Délégation Ille et Vilaine
Maison de la Consommation et de l'Environnement
48 boulevard Magenta
35000 RENNES
dossier suivi par :ille-et-vilaine@eau-et-rivieres.org

Objet : Avis d'Eau & Rivières de Bretagne sur la demande de révision des périmètres des captages de la Cité sur la commune de Le Theil-de-Bretagne (35) en enquête publique entre le 07 et 22 décembre 2023

Fig. 9 : proposition de délimitation de périmètres de protection autour des captages de la Cité au Theil-de-Bretagne

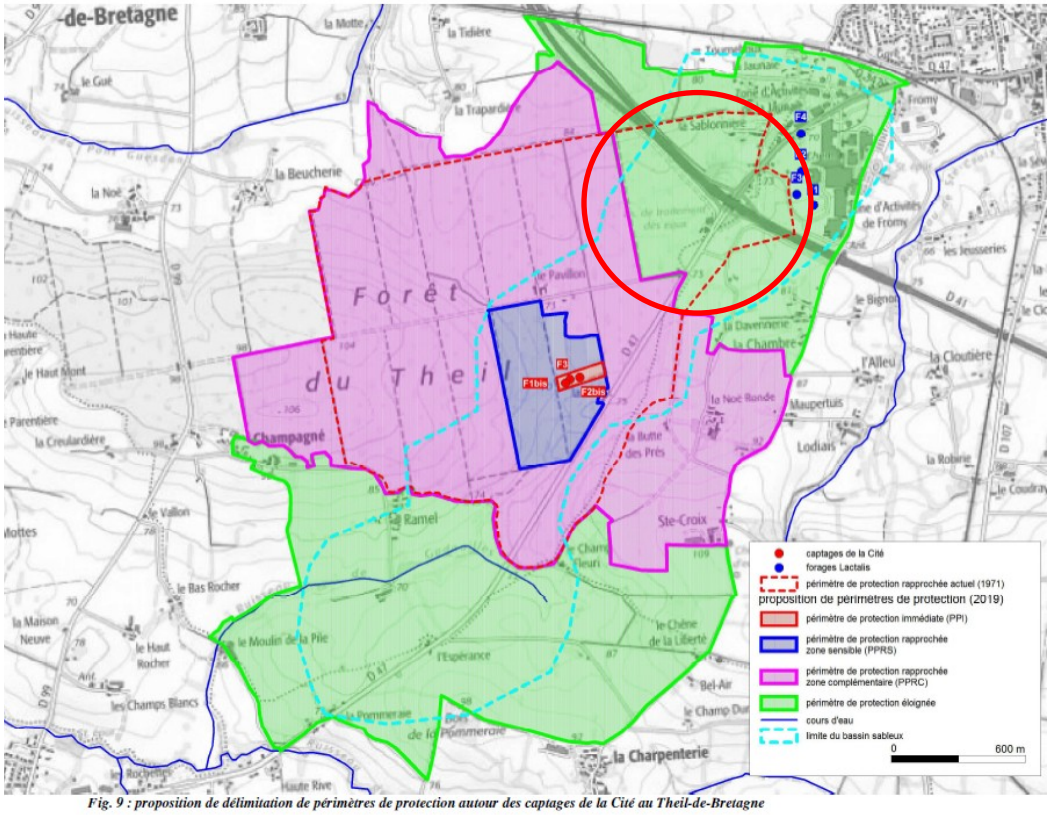
On constate aussi, à la lecture des figures que si la surface totale du périmètre rapproché a augmenté, une zone situé au Nord-Est qui était jusqu'à présent en périmètre rapproché en a été sortie et se trouve maintenant uniquement en périmètre éloigné (voir zone entourée en rouge sur la figure 9).

La zone amputée est traversée par la route D41 (signalée dans plusieurs documents comme un risque potentiel) et jouxte la ZAC du Fromy, notamment les installations de Lactalis, dont ses quatre forages. Nous ne comprenons pas ce choix. Il nous inquiète comme un renoncement à

édicter toute restriction de nature à protéger la nappe-sable et la nappe-socle, alors que ce territoire se trouve dans le bassin de sables et qu'il est celui qui subit le plus de pressions, notamment d'urbanisation (cf document doc 3.1, p.19). Nous demandons à ce que soient plus amplement justifiées les raisons de cette amputation.

Nous réfutons l'affirmation en page 20 du document 5, selon lequel « l*e périmètre de protection rapprochée complémentaire est globalement identique à l'actuel PPR*. » La division du périmètre rapproché en deux sous-périmètres aboutit à ce que les restrictions se concentrent sur le seul périmètre sensible. Et si la modification du périmètre rapproché ajoute des zones vers le sud et en bordure nord-ouest de la forêt, ces ajouts ne peuvent pas être considérés comme une compensation de la perte de protection au nord-est du périmètre.
